**Avis de la Mission Régionale d'Autorité environnementale  
Nouvelle-Aquitaine formulé à l'occasion de la présentation  
d'un projet de centrale photovoltaïque au sol  
à Sainte-Gemme-Martailiac (47)**

n°MRAe 2024APNA18

dossier P-2023-15091

Plan masse – extrait étude d'impact page 35.

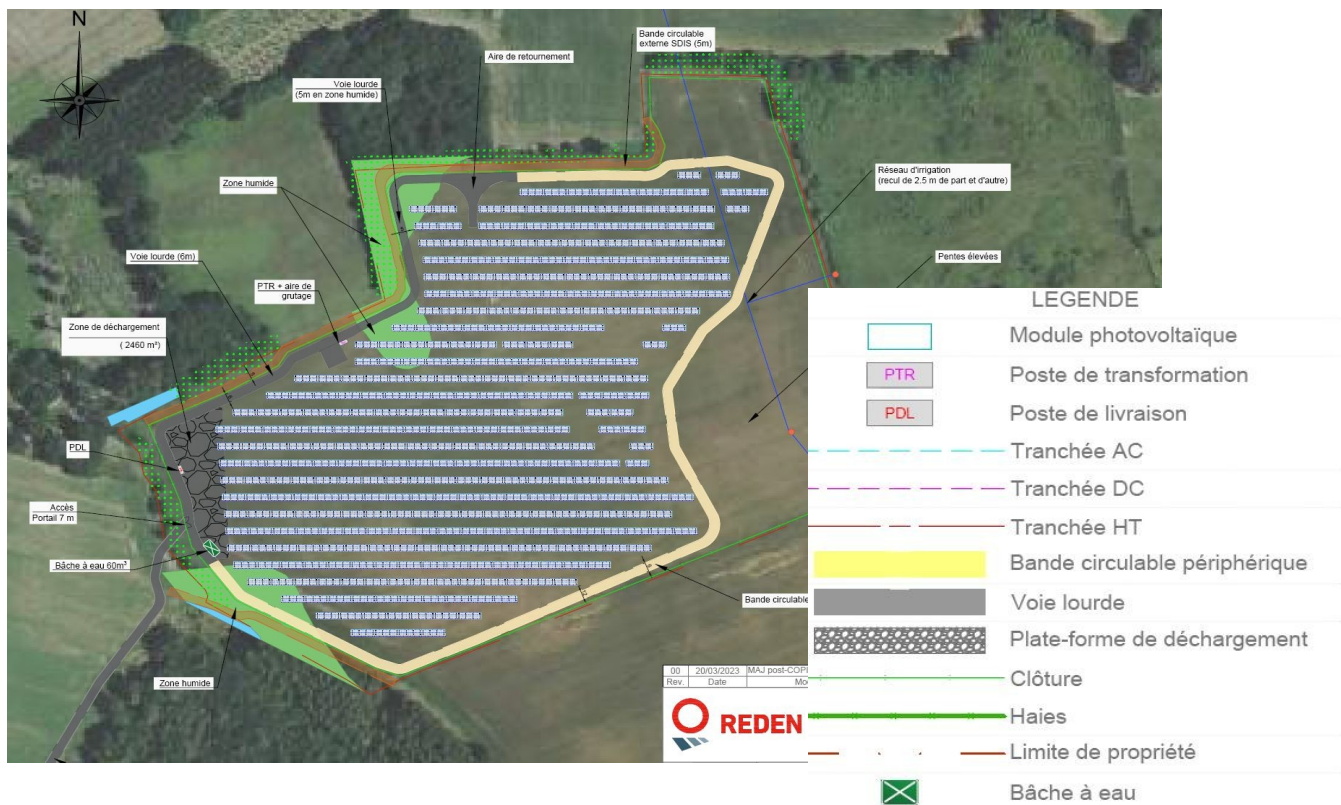
La MRAe constate toutefois que cette mesure n'englobe pas les zones humides identifiées sur critères pédologiques

**La MRAe recommande de justifier la non prise en compte de ces zones humides, pourtant constitutives d'habitats naturels, dans la mise en œuvre des mesures d'évitement, et de retravailler ces dernières en conséquence. Elle rappelle que l'entretien des pistes lourdes et de circulation sont susceptibles de générer des incidences négatives permanentes sur ces zones.**
